MODIFICACIÓ NÚM. 37 DEL PLA GENERAL D'ORDENACIÓ DE LA SEU D'URGELL.

SITUACIÓ: Estació Autobusos

REDACTOR: Oficina Tècnica municipal.
Miquel Duelo Nebot, arquitecte

MODIFICACIÓ NUM. 37 DEL PGOU (MODIFICACIÓ PUNTUAL PER AJUSTOS DELIMITACIÓ DE SISTEMES. PLAÇA SOLDEVILA)

TITOL DEL PLANOL:
MODIFICACIÓ
5.13 ORDENACIÓ DETALLADA DE SÒL URBÀ

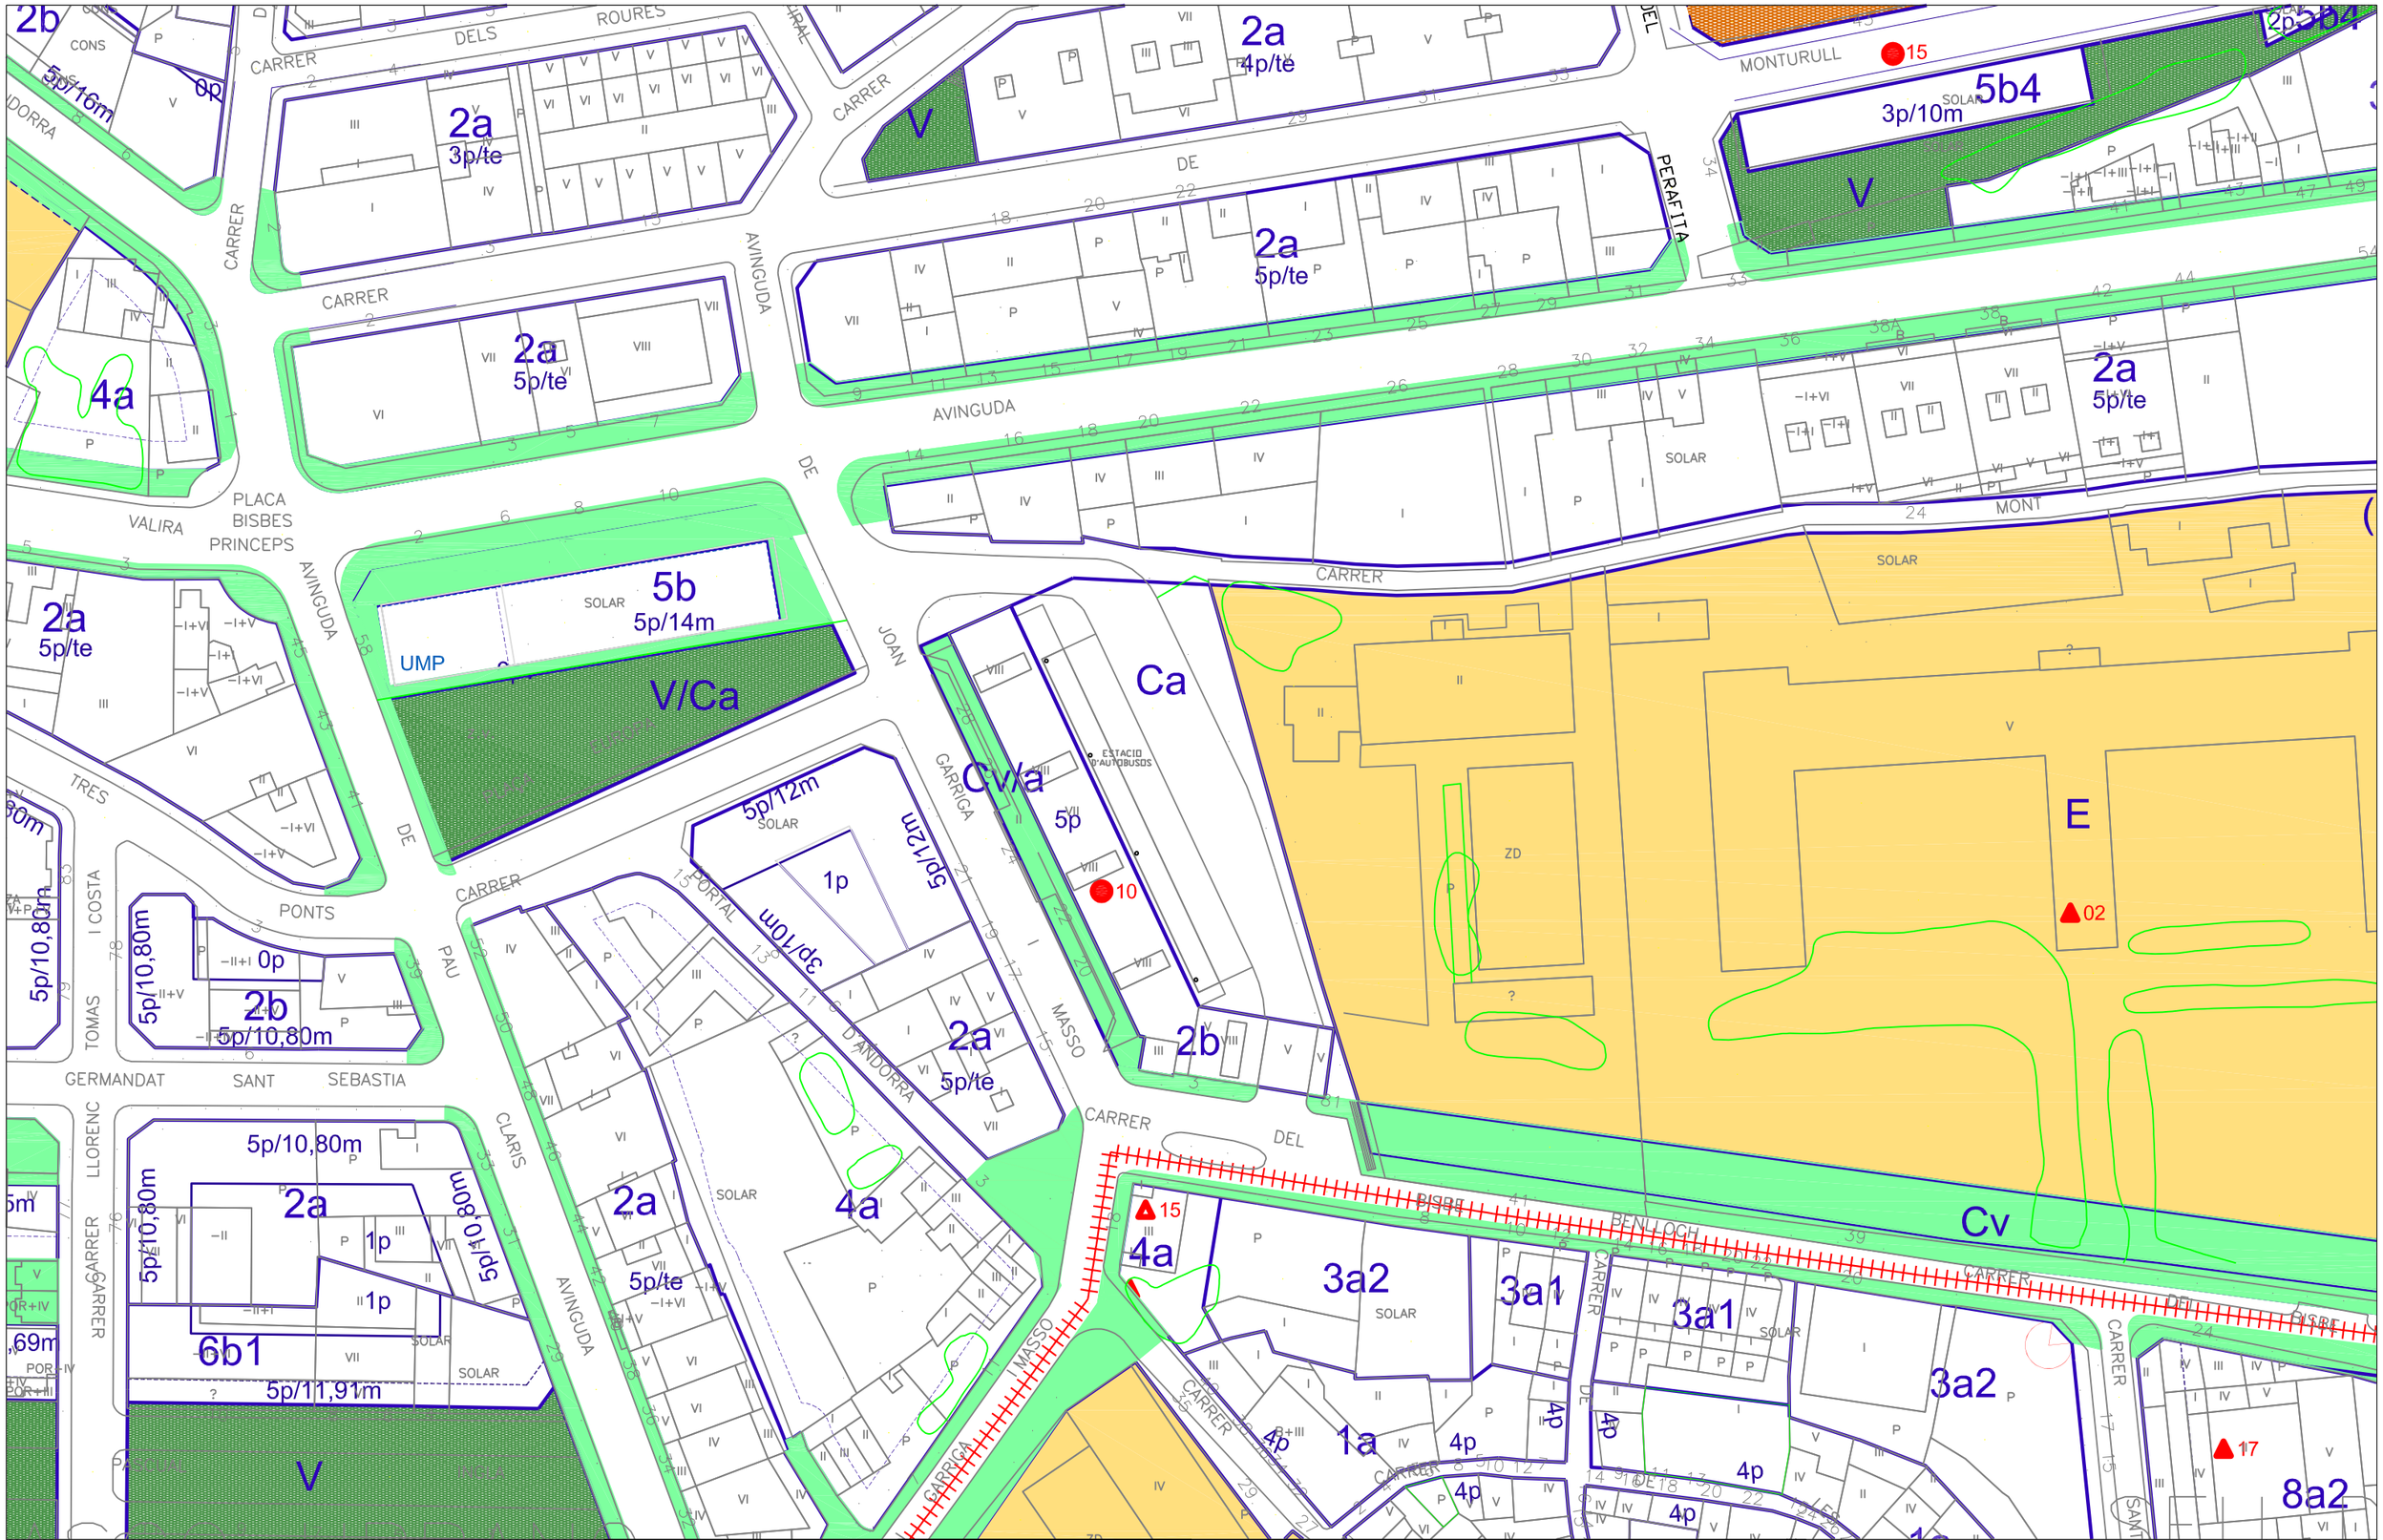
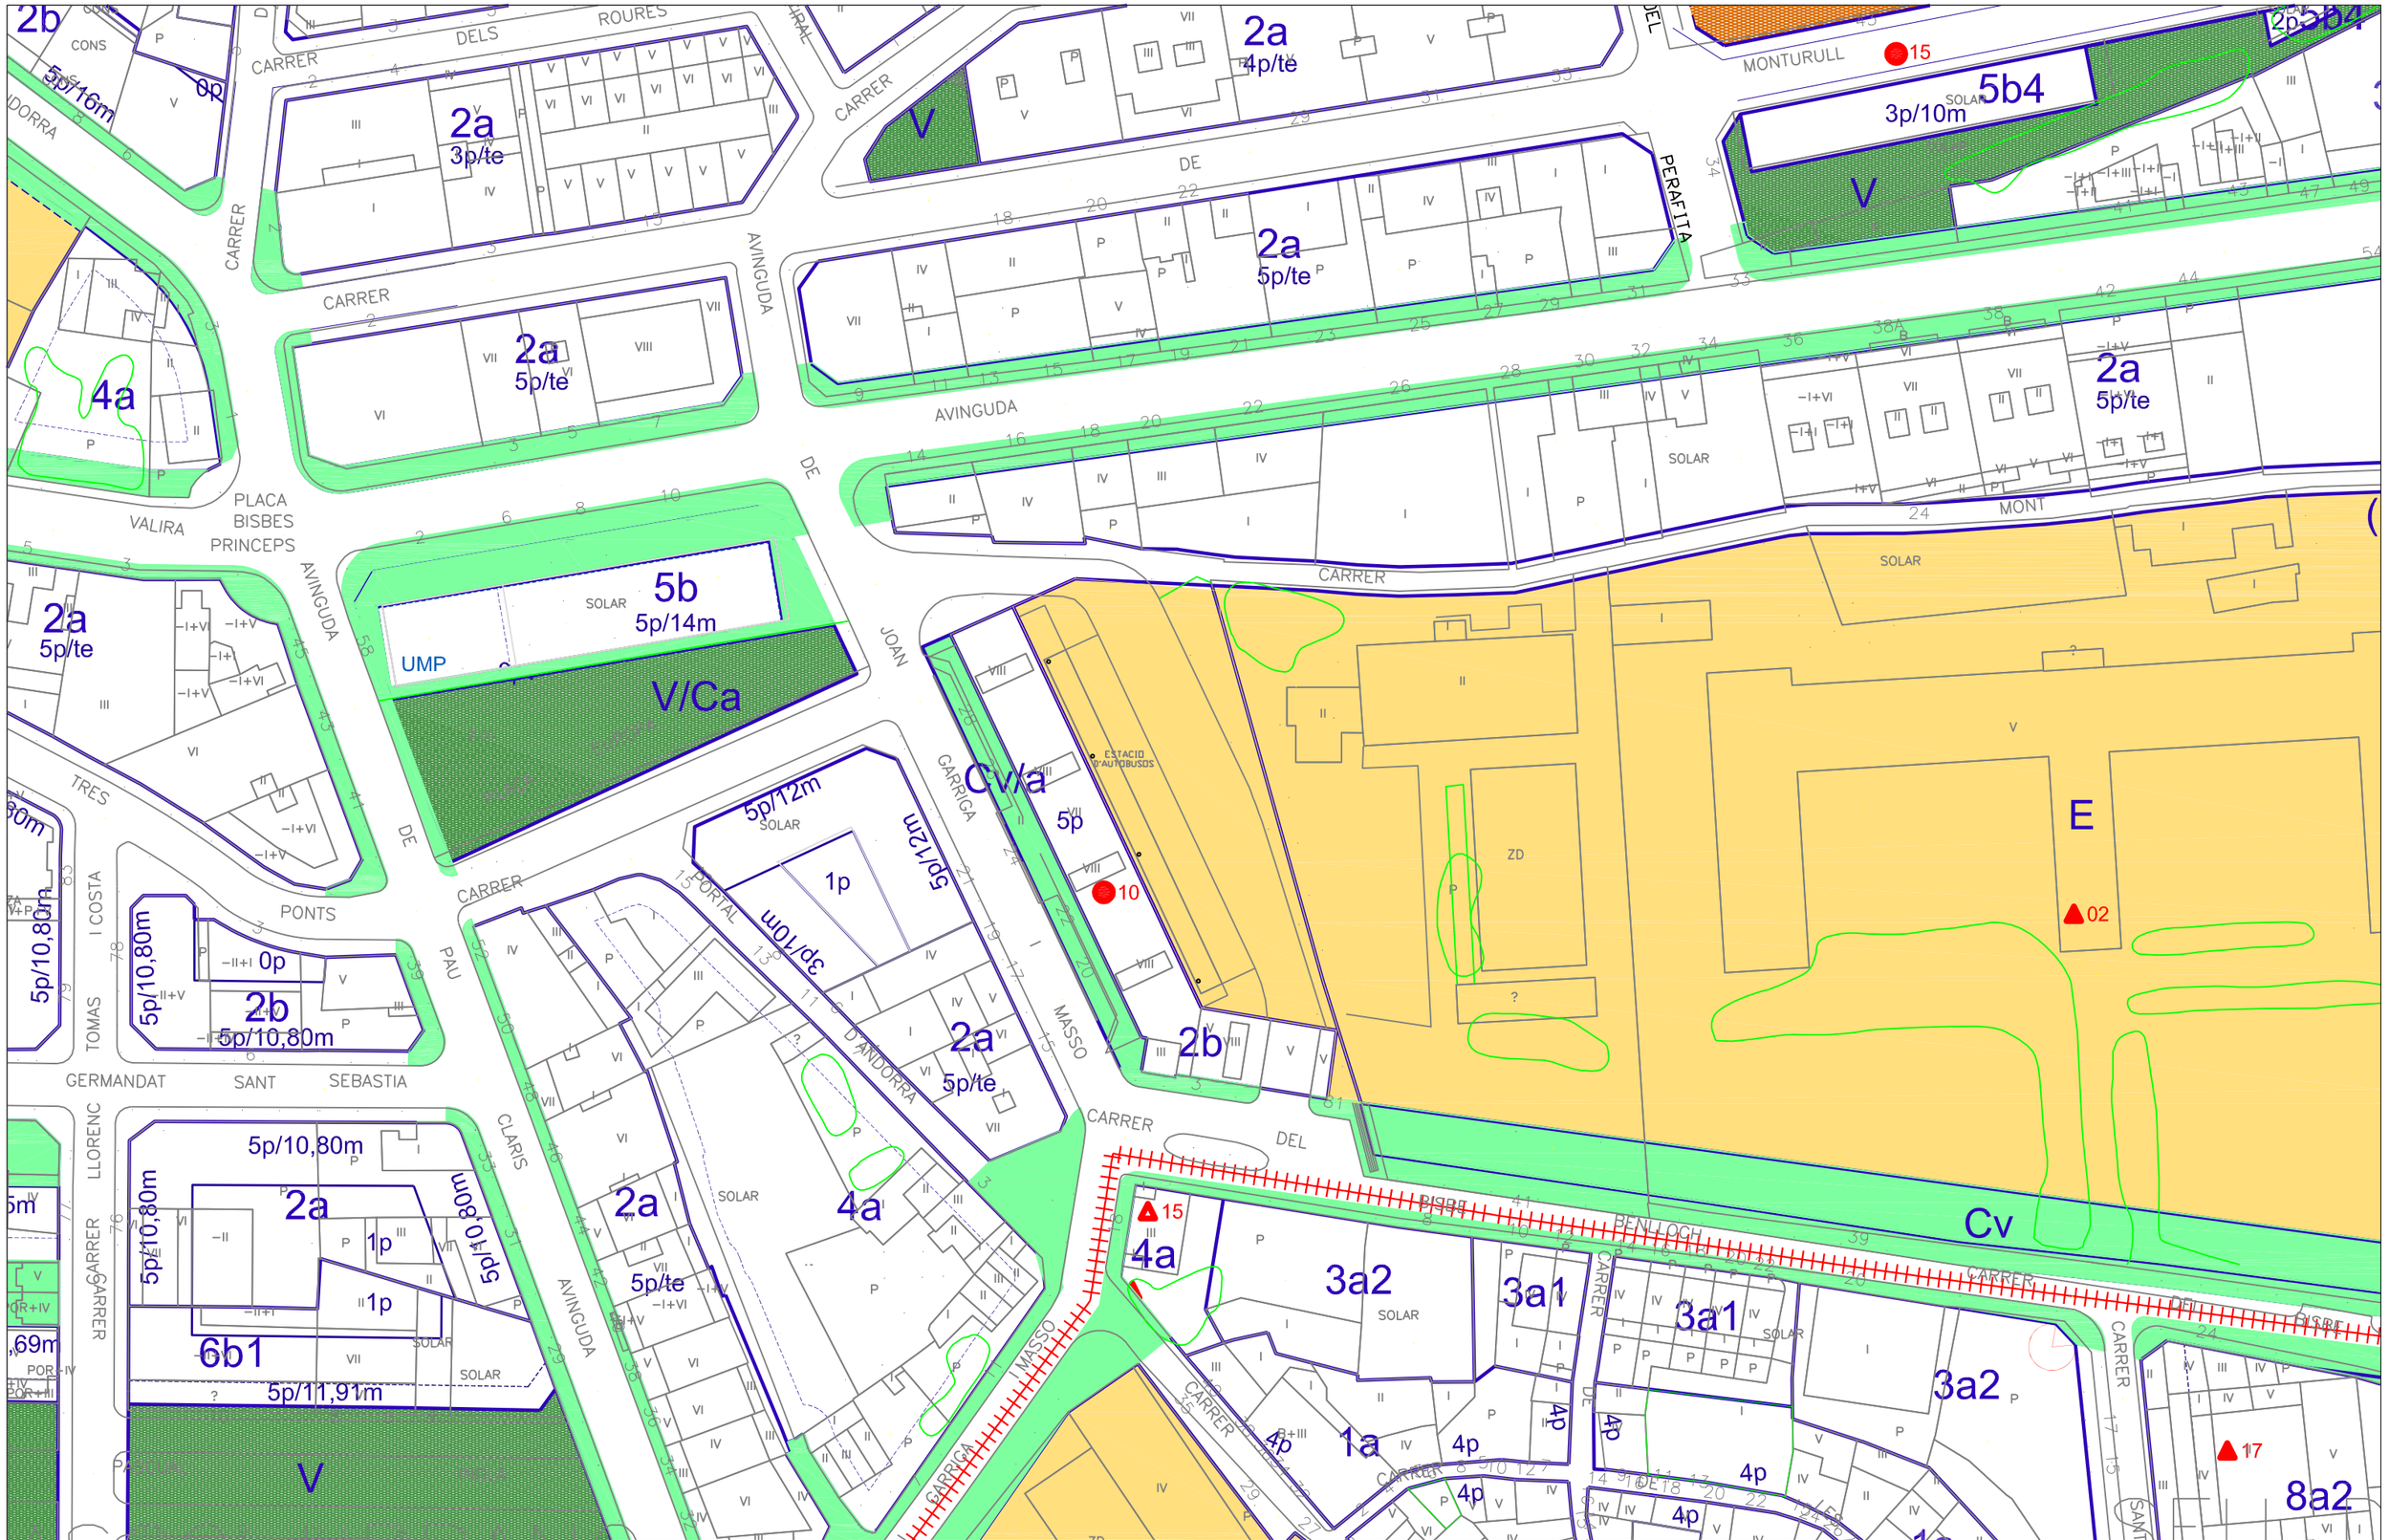
B. Modificació PGOU.
Es modifica la qualificació urbanística existent a l'Estació d'Autobusos de vial/ aparcament (Clau Ca) per la d'Equipaments Comunitaris (Clau E)

C. Resum Modificació PGOU
Modificació que només afecta a plànols i que consisteix en adaptar la classificació urbanística de l'estació d'autobusos existent de vial/aparcament, clau CA, a la d'Equipaments comunitaris, clau E
